Title - Sujet MLB - Wall pannels 2019	
Solicitation No. - N° de l'invitation F7049-180083/A	Amendment No. - N° modif. 005
Client Reference No. - N° de référence du client F7049-180083	Date 2019-03-21
GETS Reference No. - N° de référence de SEAG PW-\$QCV-008-17621	
File No. - N° de dossier QCV-8-41193 (008)	CCC No./N° CCC - FMS No./N° VME
Solicitation Closes - L'invitation prend fin at - à 02:00 PM on - le 2019-04-09	Time Zone Fuseau horaire Heure Avancée de l'Est HAE
F.O.B. - F.A.B. Specified Herein - Précisé dans les présentes Plant-Usine: <input type="checkbox"/> Destination: <input type="checkbox"/> Other-Autre: <input checked="" type="checkbox"/>	
Address Enquiries to: - Adresser toutes questions à: Woods, Michael	Buyer Id - Id de l'acheteur qcv008
Telephone No. - N° de téléphone (418) 649-2715 ()	FAX No. - N° de FAX (418) 648-2209
Destination - of Goods, Services, and Construction: Destination - des biens, services et construction:

Please amend the above mentioned bidding solicitation with the changes below:

Minutes of the Bidder's Conference

CCGS Martha L. Black – Wall Panels
NGCC Martha L. Black – Panneaux Muraux
F7049-180083A

The link below is to the Transport Canada Approved TARKETT INC. "Granit"

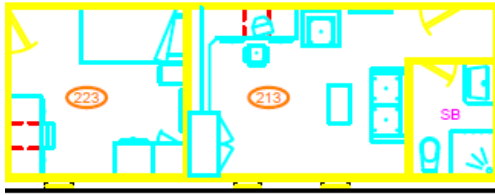
3.9.10.a : It was mentioned by one of the contractors that the models requested do not have a marine certificate. CCG will verify this information and return with modifications as needed.

The contractor must propose and supply an equivalent product that meets the requirements criteria, approved with a valid certificate from a maritime organization such as ABS, Lloyd's, BV, DNVGL etc as specified at the following link:
